## 協力工場 不良品連絡書

仕様番号 56-110-758-01

品名 OTL FNE1

金型番号 P4146

不良内容

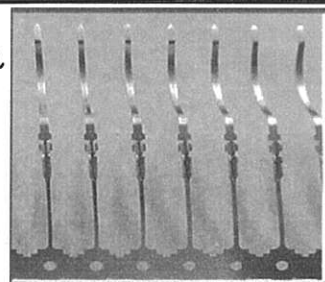
製品の倒れ変形発生。(倒れ方向はめっき工程と一致)

生産履歴の確認結果、異常履歴はありませんでした(別紙1)。変形発生状況(御社情報)から弊社作業状況を確認した結果、13.10.08.1.Q.0012は、他条で工程内作業(頭出し)を行なった時間と一致しておりました。14.02.28.1.S.0001は、他条で送り出し作業(つなぎ作業)を行なった時間と一致しておりました(別紙2)。変形方向はめっき加工時に発生する変形方向と一致しておりました(別紙3)。指で端子をなびいたら同様な変形が発生致しました。

①金めっき工程において、対象製品生産ライン条の奥側ライン条での作業時、身体あるいは作業服等が搬送中の対象製品に接触したため、本不具合に至ったことが考えられます。身長が低い者は奥側のライン条まで手が届きにくく作業しにくい状態でした。

②送り出し工程において、対象製品生産ライン条の奥側ライン条での作業時、身体あるいは作業服等が搬送中の対象製品に接触したため、本不具合に至ったことが考えられます。

何れもめっき工程で発生した変形と考えられますが、めっき後の画像検査にて異常発報履歴はありませんでした。本不具合の変形が画像検査機で検出されませんでした。画像検査機の設定領域を端子全体で1箇所としており、変形したとしても画素数が合格範囲となるため、変形が確実に異常判定となる設定ではありませんでした(別紙4)。

①金めっき工程の設備架台に踏み台を設置し、それに乗って作業することで、奥側のライン条の作業性を改善し、搬送製品への接触防止を図ります。

②送り出し工程の作業台の手前に保護板を設置することで、搬送製品への接触防止を図ります。

端子先端に画像検査機設定領域を設け、本不具合の変形が検出可能な設定に改善致しました。
